חוות דעת הנדסית

כתובת הנכס לבדיקה: רחוב אהוד מנור [REDACTED] נתניה

תיאור המבנה: דירה בת 5 ח', הנמצאת בקומה 17 בבניין בן 22 קומות.
להלן: הדירה.

נותן חוות הדעת: רון ארד, מהנדס אזרחי

ציור 2: תרשים להתקנת מערכת מים למחמם מים דירתי

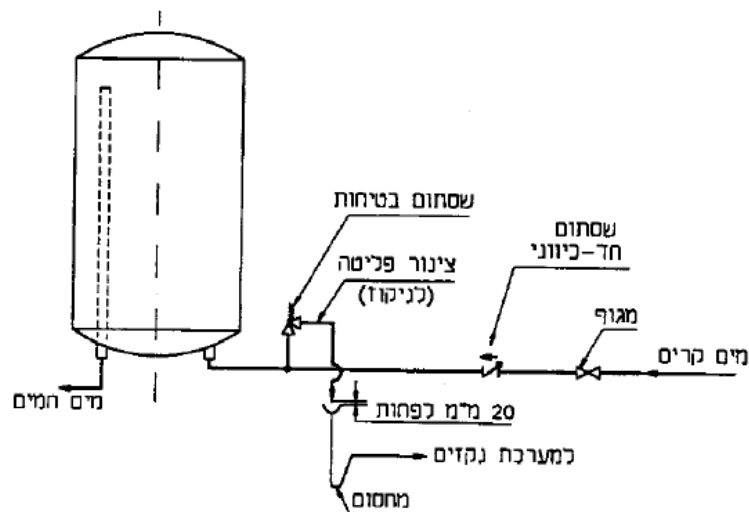
דוד דירתי:

צינור אינו מגיע עד לניקוז הרצפה

עפ"י ת"י 1205.1 וציור 2 של התקן נדרש ניקוז בצינור הפליטה של שסתום הביטחון בדוד המים הכולל צנרת ומחסום עד הנקז.

דרוש: התקנת צינור ניקוז עד לקופסת הניקוז.
עלות:
